**ГОСТИНИЦА, РАСПОЛОЖЕННАЯ ПО АДРЕСУ: Г. МОСКВА, ВНУТРИГОРОДСКОЕ
МУНИЦИПАЛЬНОЕ ОБРАЗОВАНИЕ ПРЕОБРАЖЕНСКОЕ, УЛ. ПОТЕШНАЯ, ВЛ.5, СТР. 1, 2.**

11-ОМ/2023-АВК.ВНС

Системы автоматизации водоснабжения и канализации. Водопроводная насосная станция.

**Замечания к РАБОЧЕЙ ДОКУМЕНТАЦИИ
«Сети связи»**

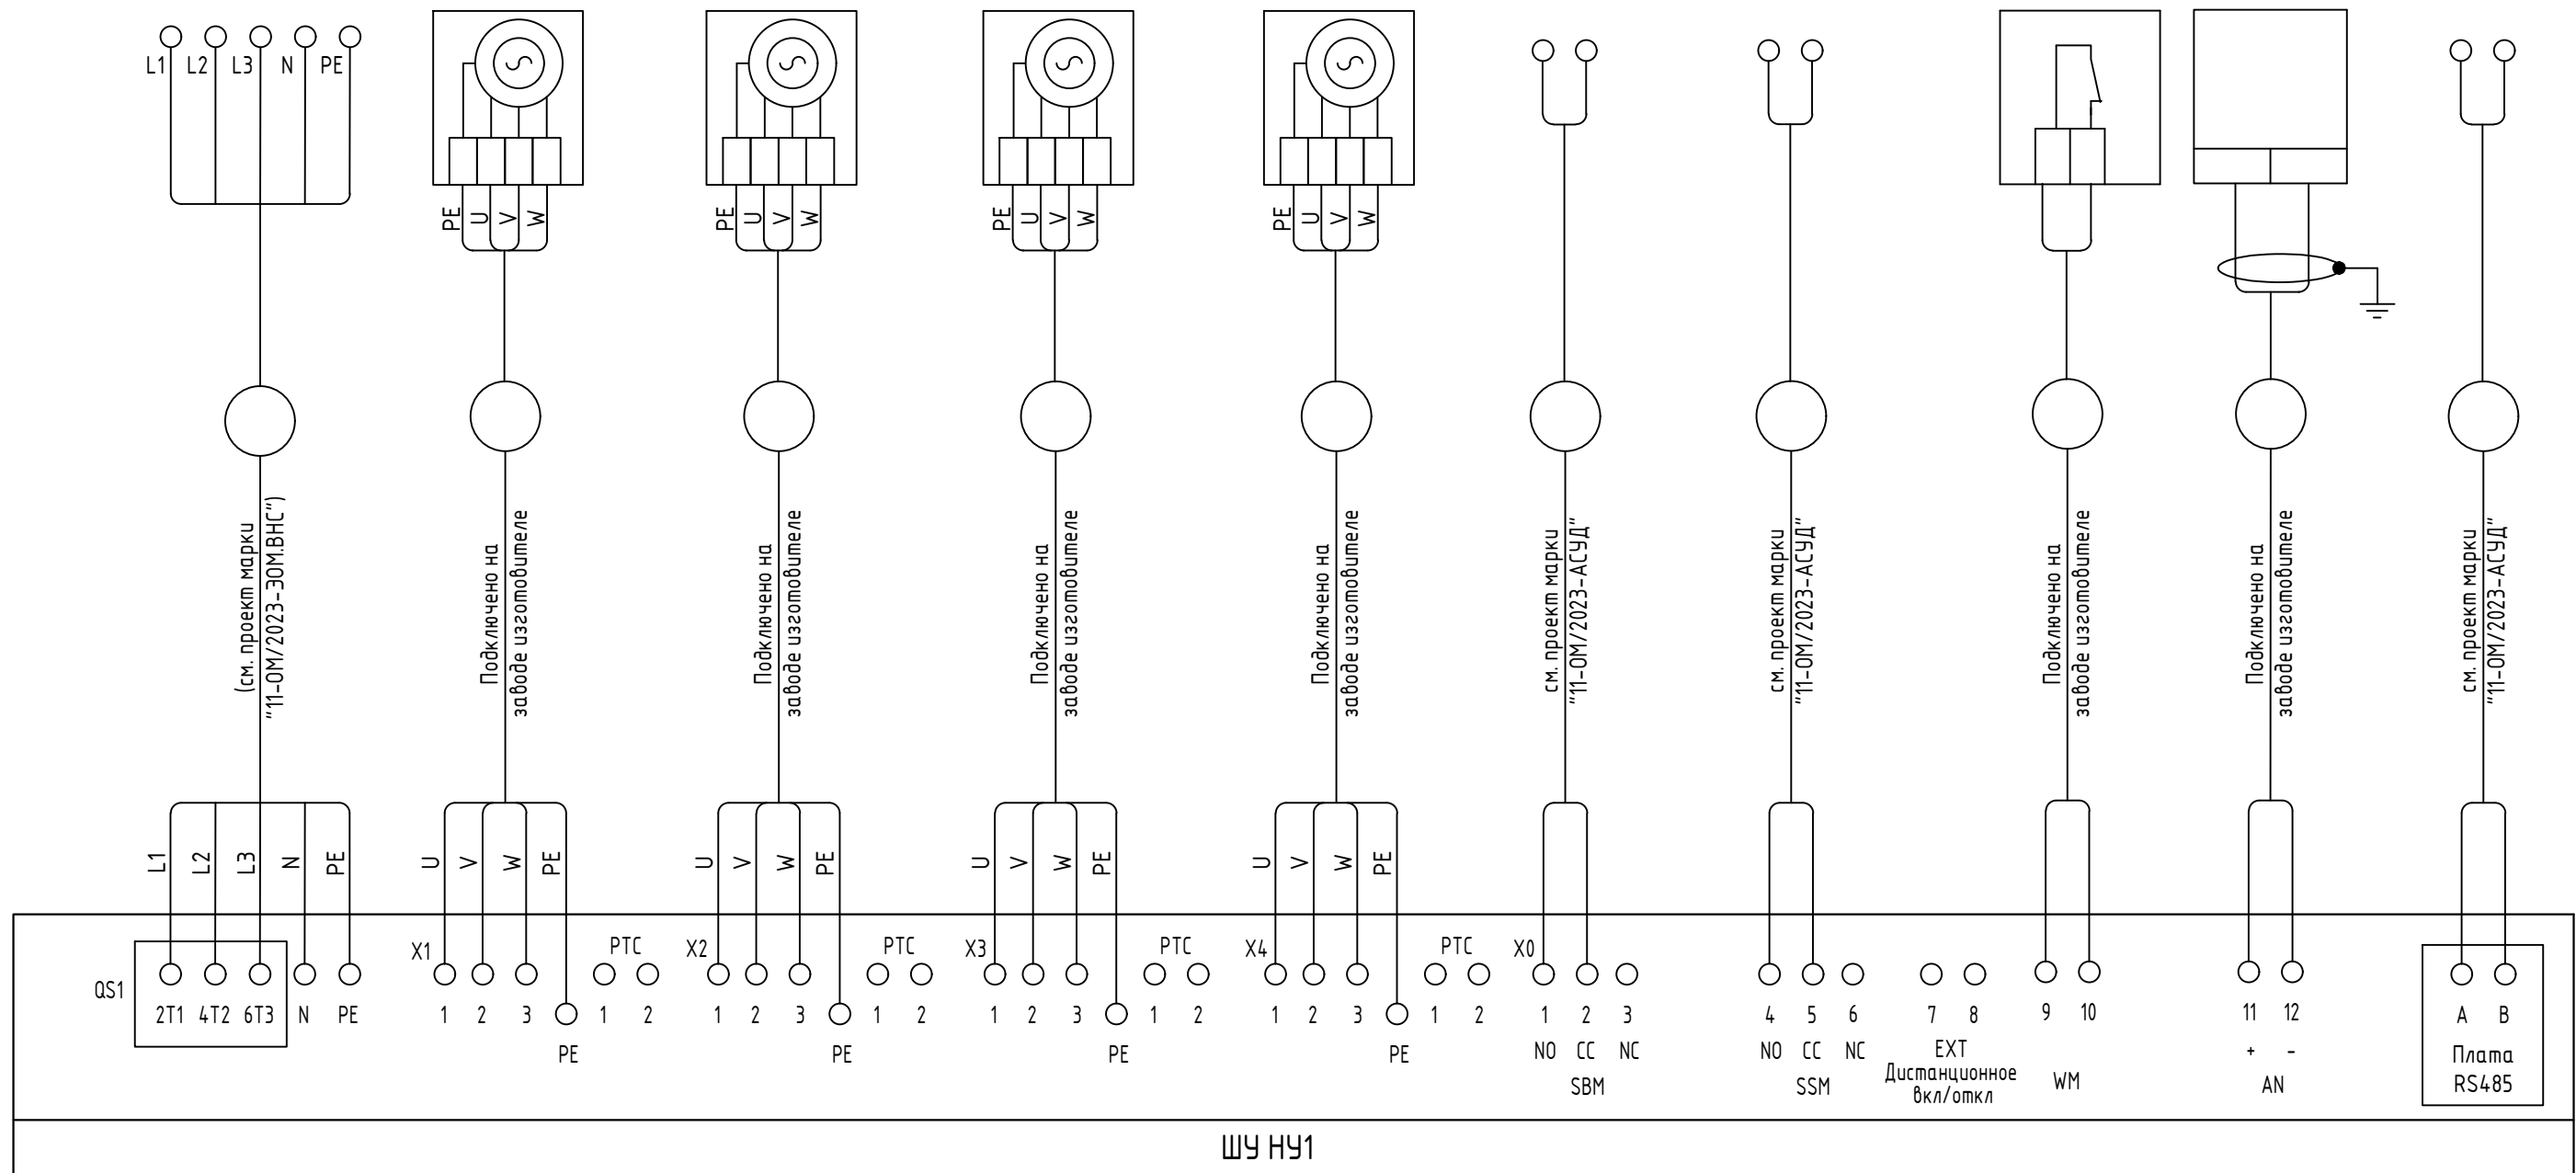
Графическая часть. Проектные и технические решения			
1	2,3,5	11-ОМ/2023-АВК.1, 11-ОМ/2023-АВК.ВНС Отсутствуют условные обозначения. Необходимо отразить в графической части.	Не принимается. На планах присутствуют УГО, на схемах автоматизации используются УГО согласно - ГОСТ Р 21.208-2013 "Автоматизация технологических процессов. Обозначения условные приборов и средств автоматизации в схемах", ссылка на ГОСТ присутствует в перечне нормативных документов
2		11-ОМ/2023-АВК.1 Проект ссылается при монтаже системы на Инструкцию по монтажу и эксплуатации AlarmControl 1 которая не описана данным проектом. Необходимо отразить в данном разделе.	Принимается. Ссылка на инструкцию убрана, в ОД добавлено подробное описание работы AlarmControl1
3		11-ОМ/2023-АВК.1 Проект ссылается на оборудование (насосы, поплавки, комплектный кабель) учтенный в другом разделе. Не указана маркировка и комплектность. Необходимо отразить в данном разделе.	Не принимается. Маркировка, в том числе и комплектного кабеля присутствует в проекте, кабель заказанный в других разделах (ЭОМ и АСУД), маркируется в соответствующих разделах, в разделе АВК присутствует ссылка на соответствующий раздел

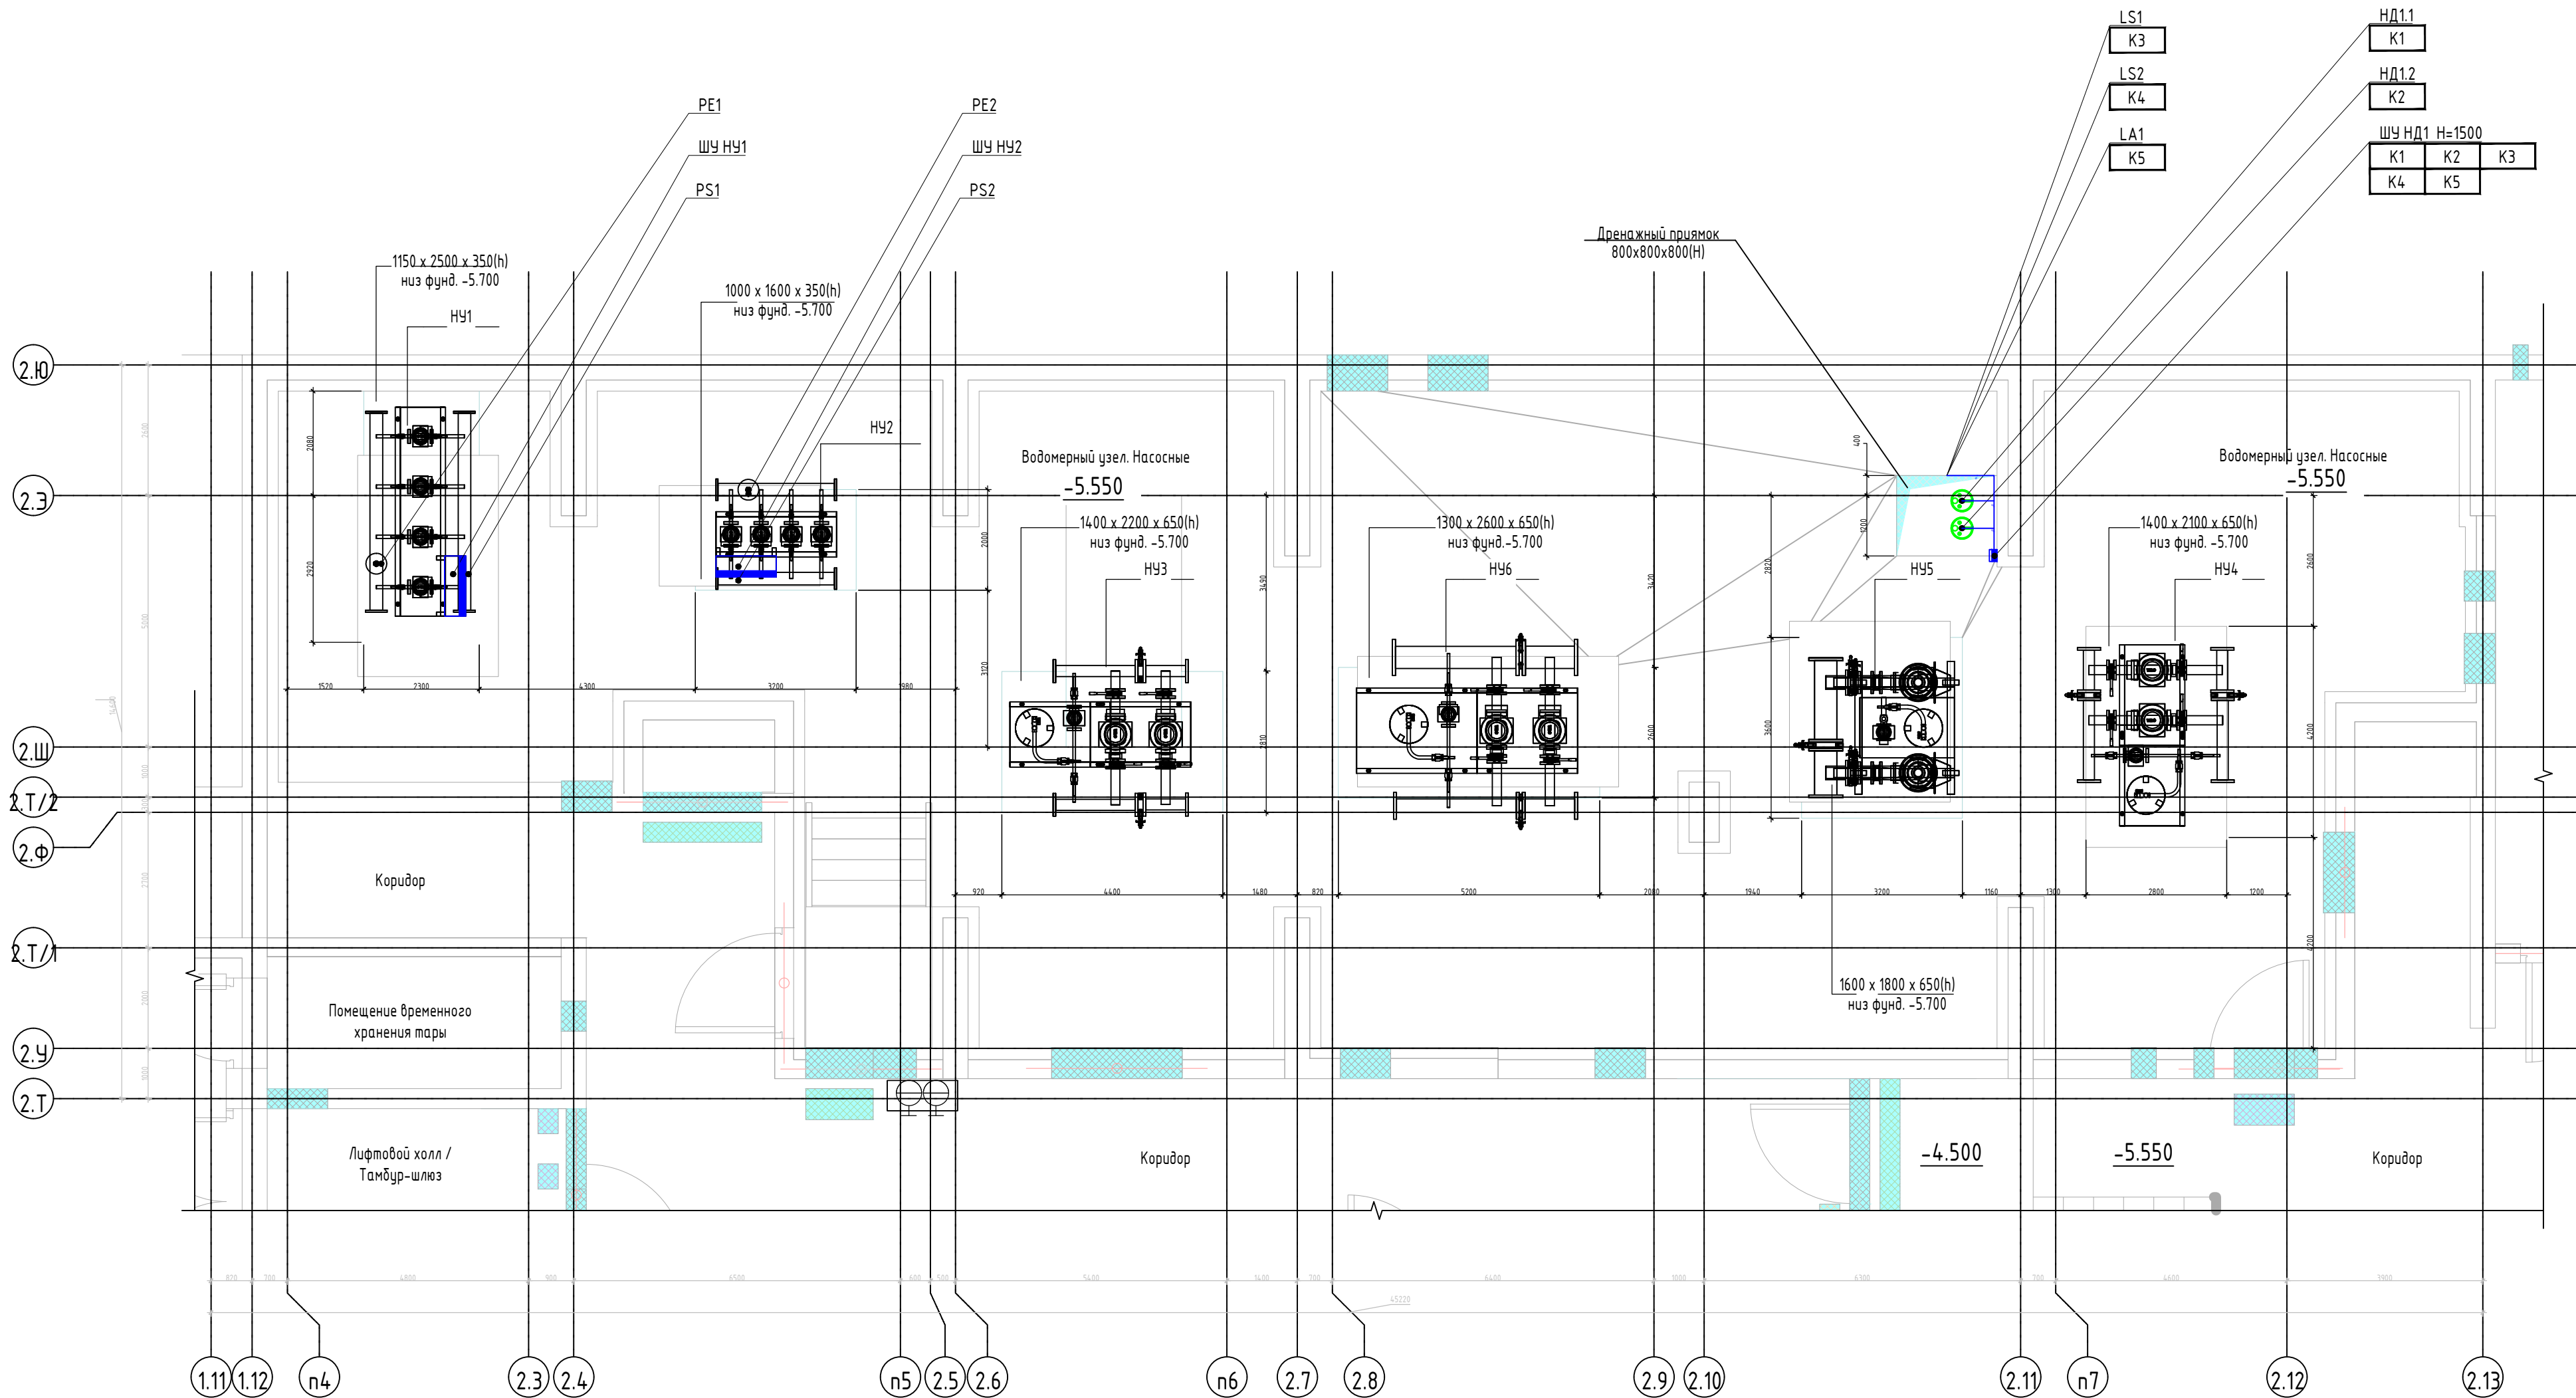
№ п/п	№ листа	Замечание	Обоснование	Ответ
Проектные решения				
1.	1	Отсутствуют согласования с разделами ВК (выдавший задание на установку ШУ) и ЭОМ (получивший задание на подключение ШУ)	ГОСТ Р 21.101-2020 Приложение Ж. В графах на поле для подшивки листа	Принимается.
2.	5	Не соответствует расположение и название шкафов управления ШУ НУ1 в разделе АВК.ВНС и ЭОМ.ВНС лист.8 (обозначен ШУ НУ2 с другим расположением насоса)		Принимается. Расположение и название шкафов управления принято согласно раздела ВНС. Разработчику раздела ЭОМ, отправлено задание с наименованием и расположением шкафов управления.
3.	5	Не соответствует расположение и название шкафов управления ШУ НУ2 в разделе АВК.ВНС и ЭОМ.ВНС лист.8 (обозначен ШУ НУ1)		Принимается. Расположение и название шкафов управления принято согласно раздела ВНС. Разработчику раздела ЭОМ, отправлено задание с наименованием и

расположением шкафов управления.
4.	5	Не соответствует расположение и название шкафа управления ШУ НД1 в разделе АВК.ВНС и ШУ 12 в ЭОМ.ВНС лист.8		Принимается.. Разработчику раздела ЭОМ, отправлено задание с наименованием и расположением шкафов управления дренажными насосами
